PREFEITURA DO MUNICÍPIO DE SÃO PAULO
SECRETARIA MUNICIPAL DO VERDE E DO MEIO AMBIENTE
Grupo Técnico de Atividade não Industrial

PARECER TÉCNICO Nº 036/DAIA/GTANI/2022

P.A. nº: 6027.2022/0009502-4
Assunto: Solicitação de Licença Ambiental de Operação – LAO.
Empreendimento: Trecho de via elevada de 550 m da Linha 15-Prata com início após a Estação Jd. Colonial na Av. Aricanduva, seguindo pela Av. Ragueb Chohfi até a altura da Rua Forte do Triunfo.
Empreendedor: Companhia do Metropolitano de São Paulo – METRÔ.
Endereço: Avenida Ragueb Chohfi, Zona Leste do Município de São Paulo.

Figura 02 – Croqui de Sobreposição - Cadastro de interferências e Trajeto.

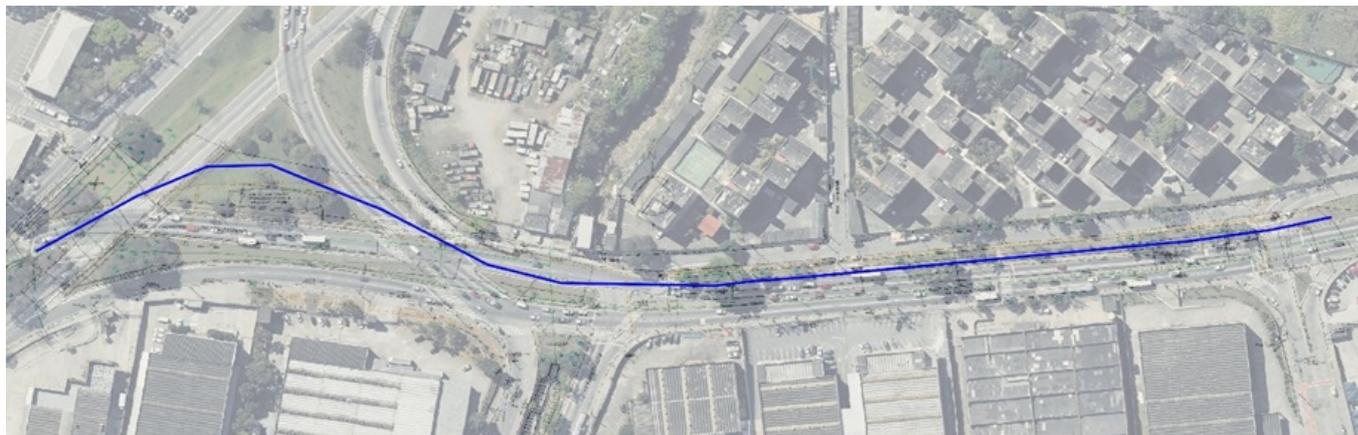
A vistoria realizada que gerou o RTV 015/DAIA/GTANI/2022 (071853409) identificou a existência de um trecho do passeio com geometria inconsistente com o restante, por conta da interferência de um provável poço de visita. Tal fato é novamente abordado na análise da exigência 24.
